Statutární město Brno

„Rekonstrukce požární zbrojnice Brno-Žebětín“

Vysvětlení, doplnění a změna zadávací dokumentace č. 4

Dotaz č. 32:

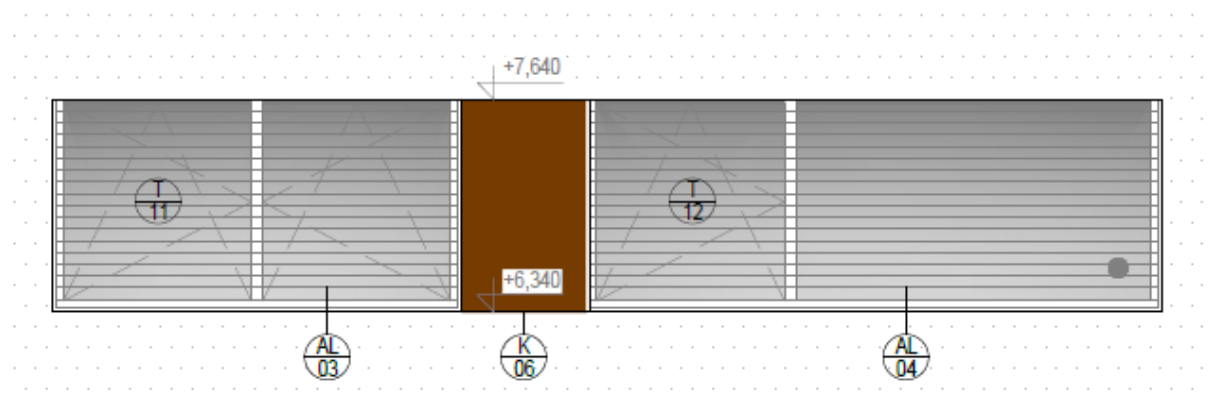
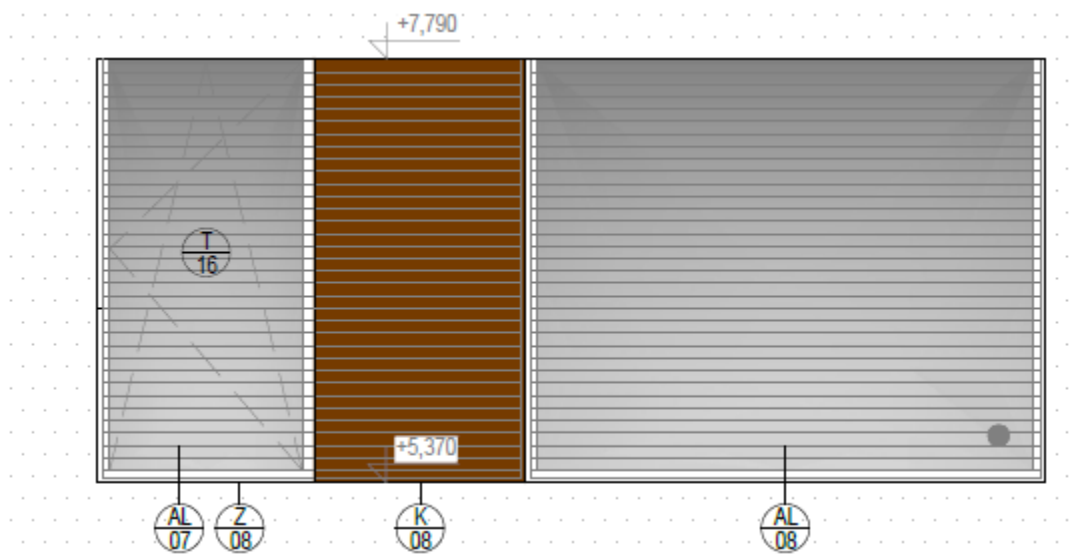
Prosím o doplnění výpisu truhlářských výrobků o nový prvek T/31 (takový tam zatím nebyl)

Doplněno viz. 05_PUDORYS 1NP_OPRAVA_1 a 23_VYPIS TRUHLARSKYCH VYROBKU_OPRAVA_1
